Restigouche Regional Service Commission
Planning Review and Adjustment Committee

Meeting No. 123 / Réunion no 123

July 17, 2024 / 17 juillet 2024

Intersection of Matheson and Village

Figure 6 – Revised site and service plan (GEMTEC) / Plan de localisation et de services révisé (GEMTEC)

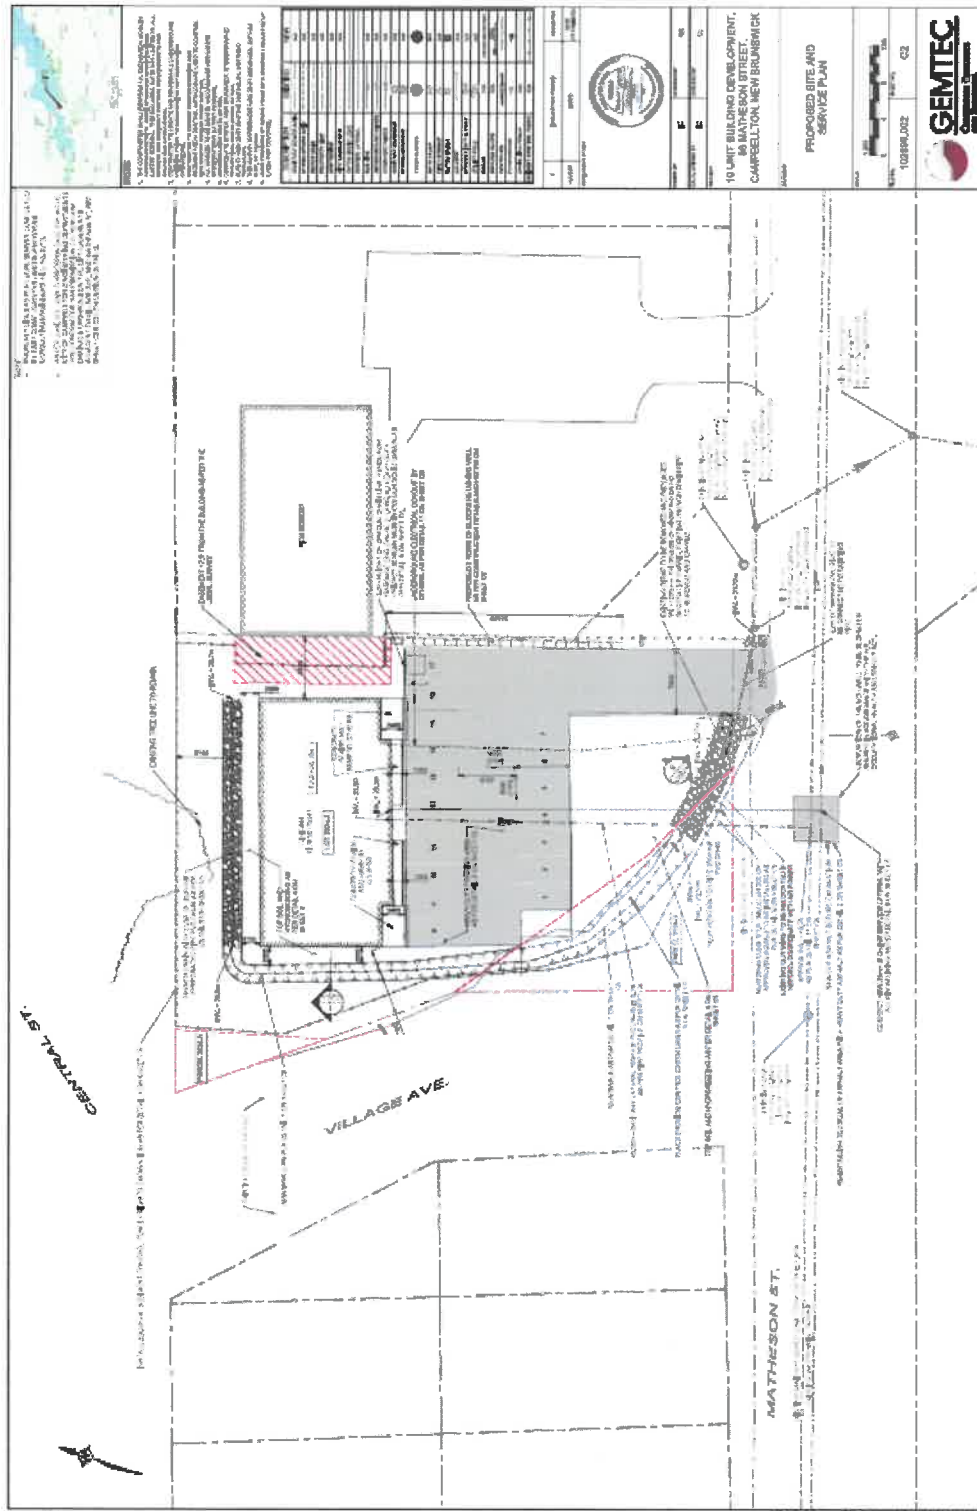
See attached Table 2: "Comments received from provincial/municipal departments" for comments from the interim Director of Citizens' Services. Please note that the comments pertaining to the proposed access to the property via Village Avenue and an off-street parking stall encroachment on Village Avenue were addressed by Housing NB's engineering consultant GEMTEC (Figure 6: Site plan). The proposed access to Village Avenue was deleted. According to the site plan, the off-street parking stall encroaching on the street was deleted, leaving 16 parking spaces, giving ample off-street parking that meets zoning by-law requirements without encroaching on the street.

"2. As for the site distance for circulation on Matheson seeing vehicles exiting the entrance, we had commented and indicated to GEMTEC to remove the second entrance (which they did) and the entrance on Matheson was acceptable."

Regarding the site plan (GEMTEC) certified by a professional engineer (See Figure 6), the interim Director of Citizens' Services commented:

On the revised site plan, the municipal fire chief did not identify any issues from a firefighting aspect. Distances from the new building to the top of the swale and the new building to the adjacent existing apartment building will not create any issues.

According to the revised site plan (Figure 6: Site plan) the proposed 10-unit apartment building meets all minimum yard requirements of the zoning by-law and does not encroach on the easement.

- The municipal engineering department reviewed the project's site plan and requested that one driveway access be removed due to the slope of the street at this location (creates stormwater erosion and vehicle safety hazards).

On this, rezoning conditions (5) and (6) were added (see "Proposed amendment" below):

(5) The driveway access on Matheson Street (indicated on the final site plan attached) must meet the N.B. Department of Transportation and Infrastructure "Minimum Standards for the Construction of Subdivision Roads and Streets" posted on the gnb.ca website. Submission of a DTI inspection report, prepared by a New Brunswick Land Surveyor (registered to practice), to the municipal Director of Citizens' Services and the Restigouche RSC Development Officer is required.

(6) If the lot dimensions or configuration do not make it possible to locate the driveway access on Matheson Street in accordance with the standard mentioned in (5), the driveway access shall be located, designed and built to requirements and guidelines deemed acceptable to the municipal Director of Citizens' Services. Submission of a plan, signed and sealed by a professional engineer licensed to practice in New Brunswick, to the municipal Director of Citizens' Services and the Restigouche RSC Development Officer is required.
